インプレッサのリコールについて

平成23年10月20日

平成23年10月20日、スバルテクニカインターナショナル株式会社より、国土交通省にインプレッサのリコールを届け出いたしました。

改善箇所説明図

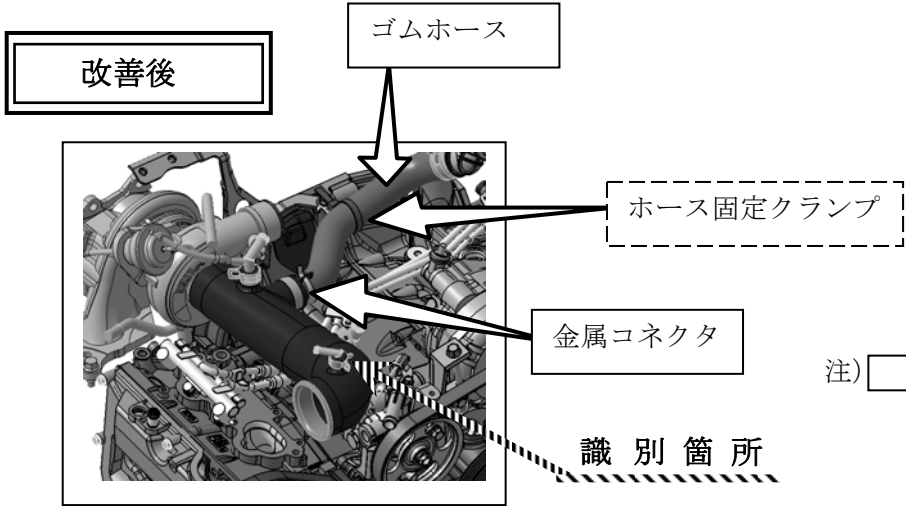
基準不適合発生箇所

エアインテークダクトの構造が不適切なため、当該ダクトの金属コネクタ部と燃料パイプが接触することがある。そのため、燃料パイプが磨耗し、最悪の場合、当該パイプに穴が開き、燃料が漏れることで火災に至るおそれがある。

改善内容
 全車両、エアインテークダクトの金属コネクタ及びゴムホースを対策品に交換するとともに、ホース固定クランプを追加する。また、当該作業時に燃料パイプを点検し、接触した痕跡が認められた場合は当該パイプを新品に交換する。

識別
 エアインテークダクトのニップル頭部に白ペイントで識別する。
